# 東海第二発電所

## 耐津波設計方針について

〔第520回審査会合(平成29年10月17日)時の  
指摘事項に対する回答〕

平成29年10月26日  
日本原子力発電株式会社

図2 試験装置(参考)

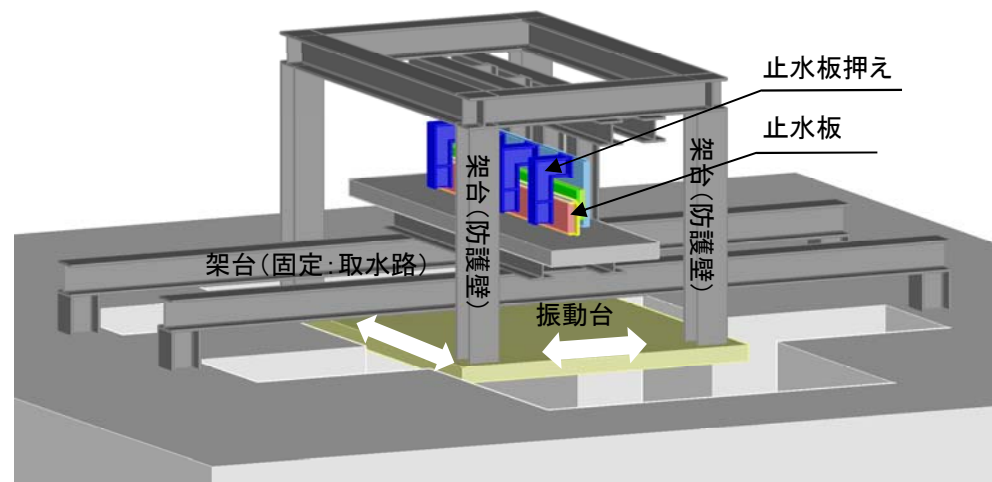
止水板の追従性として、解析での確認に加え、試験についても検討し、方針及び実施時期を示した上で、設置許可断面と工認断面の範囲を整理して示すこと。

上記試験及び解析に加えて、止水板の地震時の追従性について実証試験により確認する。具体的には、止水機構の構成部材を模擬した実規模大の試験装置を製作し、基準地震動 $S_g$ による地震動に対して、止水板が正常に追従できること、水密ゴムの噛み込みや亀裂・破損・摩耗が生じないことを確認する。

### (2) 試験装置(図2参照)

- 供試体: 実機と同仕様の実規模サイズの供試体を製作
- 模擬範囲: 止水板2枚(各2m)を連結

地震動: 基準地震動 $S_S$ による鋼製防護壁の応答加速度(水平・鉛直加速度を同時入力), 相対変位を考慮。

- 止水板の地震時の追従性: 止水板の動作に異常(浮上りなど)がないことを確認する。
- 水密ゴムの機能保持: 止水板による水密ゴムの噛み込み, 摺動による亀裂・破損・摩耗等がないことを確認する。  
また, 水密ゴムのライニングがない状態についても挙動を確認する。
- 止水機構構成部材の機能保持: 試験を通じて構成部材に異常(変形, 損傷など)がないことを確認する。

試験計画の策定, 試験装置の設計・製作完了後, 速やかに実施(平成30年4月頃からの開始を想定)し, 試験結果については平成30年5月末頃に説明する。

図1 止水機構の全体構造概要

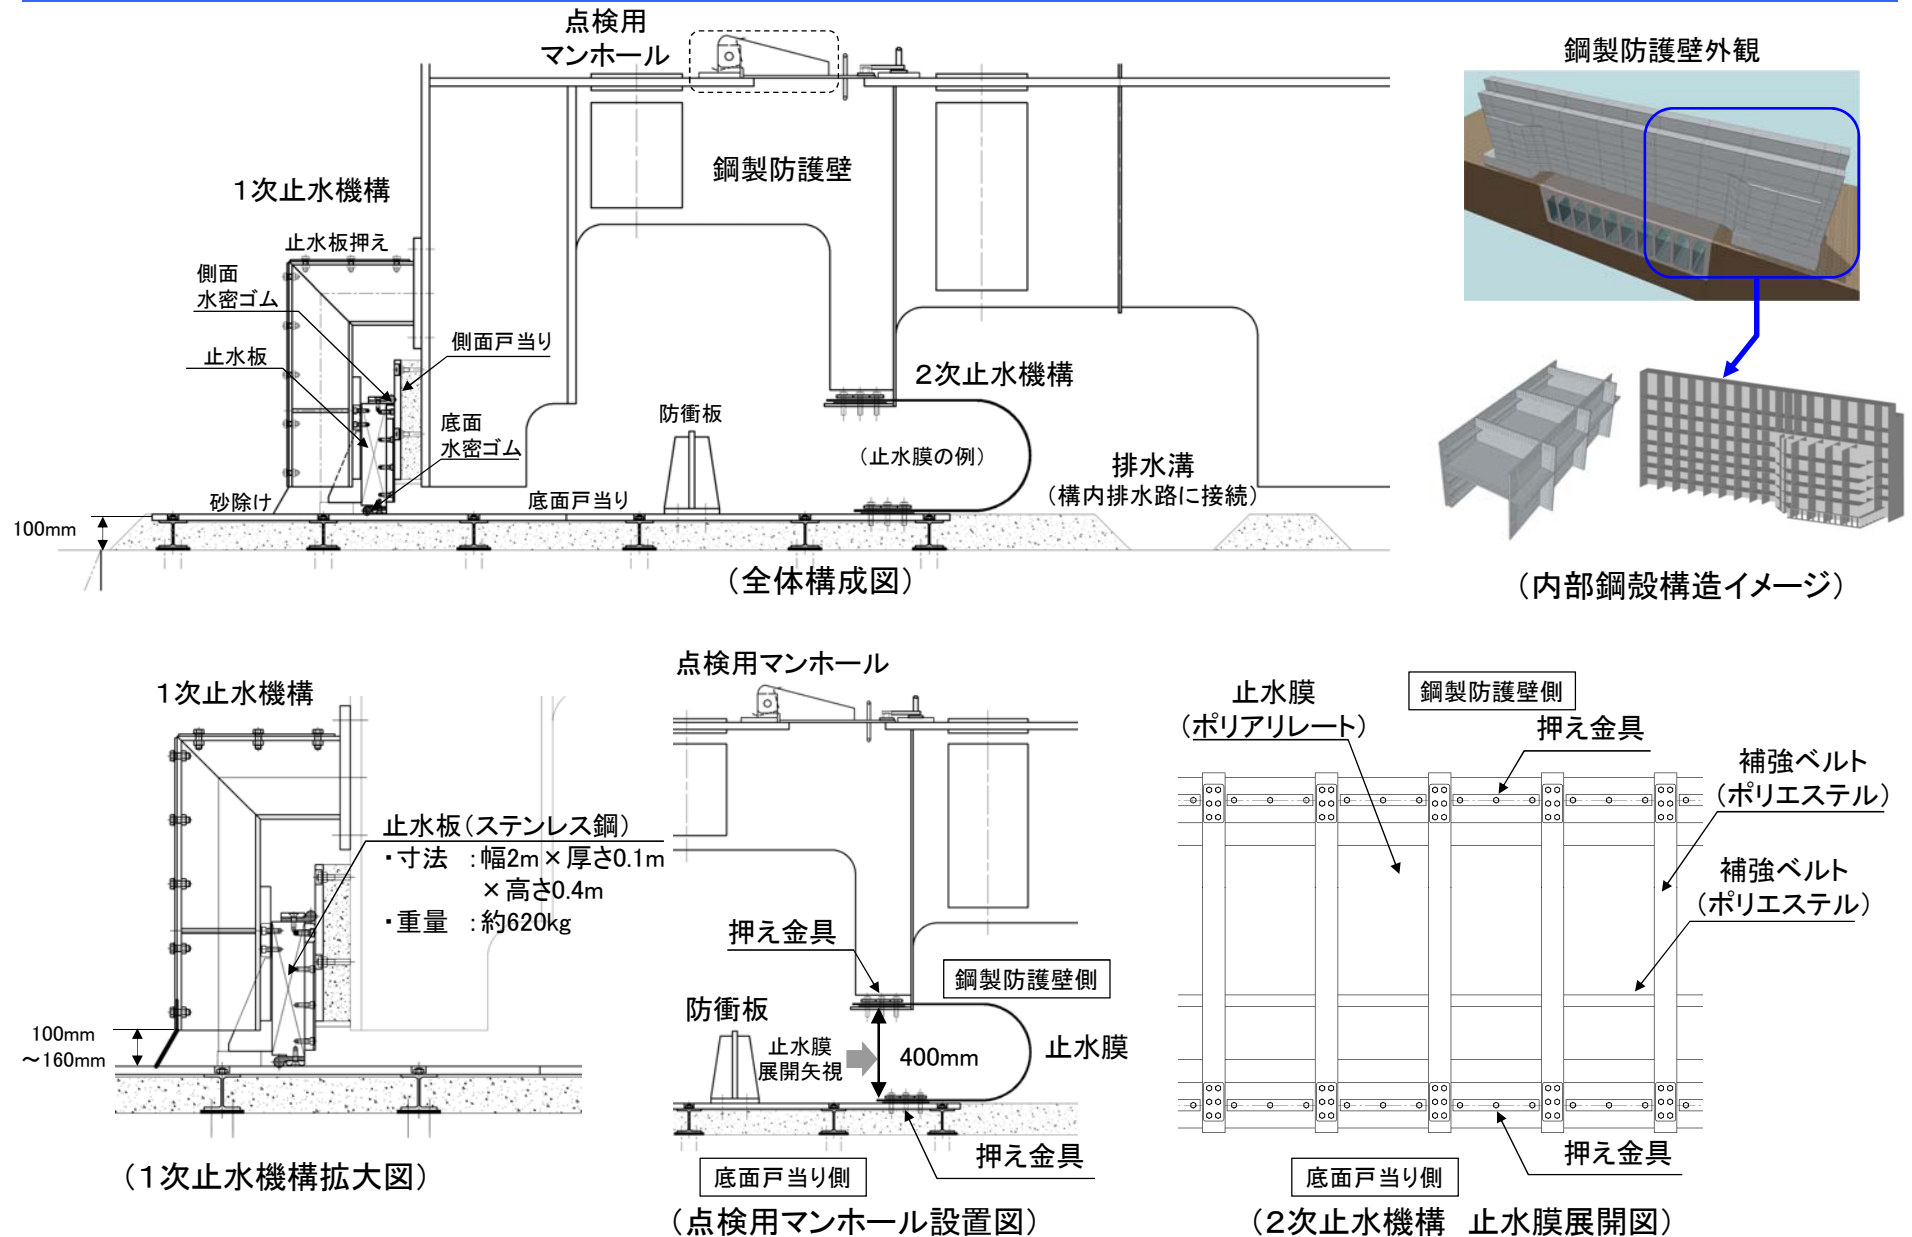
止水機構の多重性又は多様性について、損傷モードを含めて検討し、設計方針について設置変更許可申請書及びまとめ資料に反映すること。

### 2. 2次止水機構の設計方針 (図1参照)

- (1) 2次止水機構の追加設置に当たっては、共通要因故障(止水板の追従性不良等)による同時機能喪失が生じないよう多様性を図ることとし、1次止水機構の構造と異なる止水膜又はシートジョイントによる構造を採用する(表1, 表2)。
- (2) 止水膜及びシートジョイントについては、想定する津波荷重に対して十分な耐性を有するものを採用するが、1次止水機構の取り外し時に津波の襲来を想定すると、漂流物が2次止水機構に到達する可能性があることから、2次止水機構前面に防衝板を設置し、漂流物による損傷を防止する設計とする。
- (3) さらに、2次止水機構の後段には、2次止水機構からの漏水の可能性を考慮し、漏水を収集・排水可能な排水溝を設置する設計とする。排水は、構内排水路の防潮堤内側の集水枡に収集し、構内排水路逆流防止設備を通して排水する。
- (4) また、2次止水機構及び防衝板の点検・保守を考慮して、鋼殻内に点検用マンホールを設置し、アクセス可能な設計とする。
- (5) これら対策により、基準津波の遡上波の重要な安全機能を有する海水ポンプが設置されたエリアへの到達、流入防止を確実なものとする。

図1 小型漂流物の流入経路

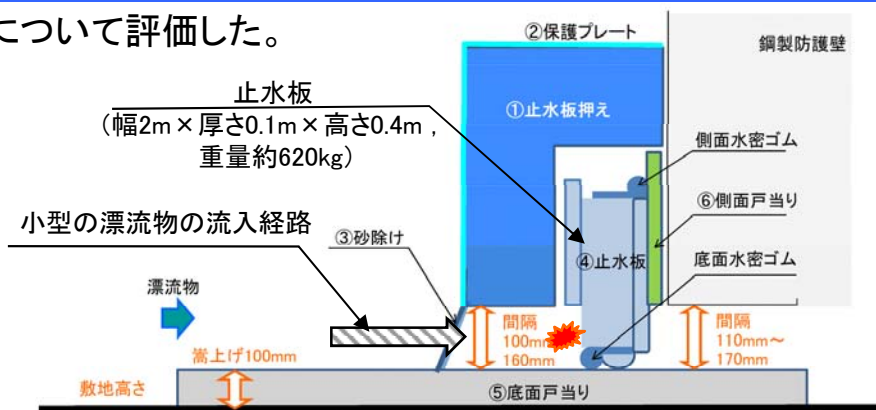
止水板に衝突する漂流物として、小型植生以外に石の衝突を考慮した止水板の健全性について評価すること。

止水板への小型の植生の衝突を想定した評価に加え、石の衝突を考慮した評価を実施した。

評価に当たっては、止水機構前面で想定される石は、周辺状況から砂利程度と考えられるが、地震によるコンクリート路盤等の損傷・剥離による塊状コンクリートや、津波により敷地周辺から同伴される石を想定するとともに、止水機構の最大隙間16cmを考慮し、保守的に□16cmの石(約13kg)を考慮した。

評価の結果、石の衝突を考慮しても止水板の機能は保持できることを確認した。

止水機構は、鋼製防護壁の底面と既設取水路の応答変位の違いにより相対変位が生じるため、①止水板押えと⑤底面戸当りの間に100～160mmの隙間を考慮している。

小型の漂流物を想定すると上記の隙間に入り込む可能性があることから、小型の漂流物による④止水板への影響について評価する。

○衝突荷重は、植生（0.89kN）及び石（7.7kN）の衝突荷重に対し、許容応力は240kNであり十分な裕度を確認した。
